## SERVICE INFO – INA 0046

# Skillnader i utseende hos spännrullar för VAG

Bild 1: Förbättrad ytbehandling av löpbana - här illustrerat som exempel för best. nr. 531 0524 30

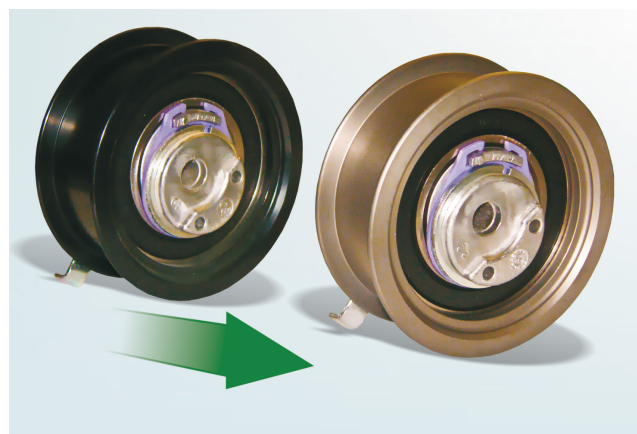
Inom ramen för kontinuerlig vidareutveckling av våra produkter, har löpbanan hos de angivna spännrullarna ändrats.

Den nya ytan är slitstarkare än den tidigare.

I en övergångsfas kan båda typerna av utförande komma att levereras. Båda versionerna uppfyller de tekniska specifikationerna och kan användas utan begränsningar.
